Kraków, 10.04.2025 r.
ZDW/PW/2025/2986/DN4/JSS
zn. sprawy: ZDW-DN-4-26-13/25

dotyczy: postępowania w sprawie zamówienia pn. Rozbudowa DW 973 na terenie gminy Gręboszów
(zn. ZDW-DN-4-26-13/25)

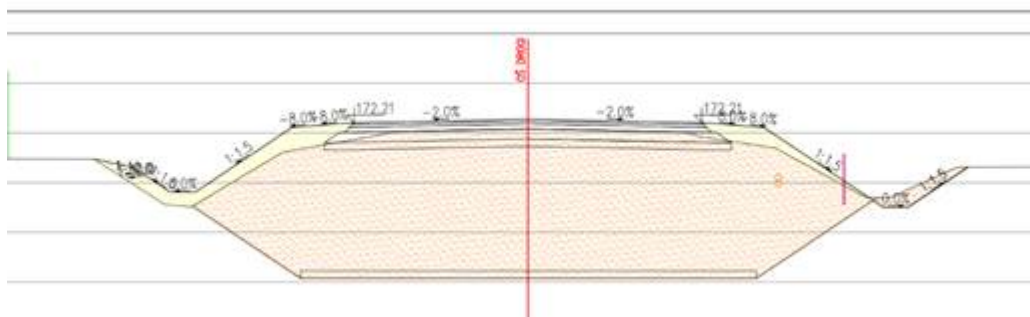
W związku z zapisem SZRZ pkt III f) „W zakresie przebudowy sieci ZICOM informujemy, że właściciel sieci zobowiązał się do przebudowy swojej kanalizacji teletechnicznej siłami własnymi. W związku z powyższym Wykonawca inwestycji będzie zobowiązany do umożliwienia wykonania przedmiotowych robót firmie ZICOM Infrastruktura Sp. z o.o. Przedmiotowa kanalizacja została zlokalizowana w pasie DW 973 w 2021 r. i zgodnie z obowiązującymi przepisami oraz wydaną decyzją lokalizacyjną koszt przełożenia ponosi właściciel” wnosimy o usunięcie tego zakresu z przedmiaru robót.

Zamawiający informuje, iż zgodnie z treścią OPZ przebudowa sieci ZICOM nie jest objęta przedmiotem niniejszego zamówienia.
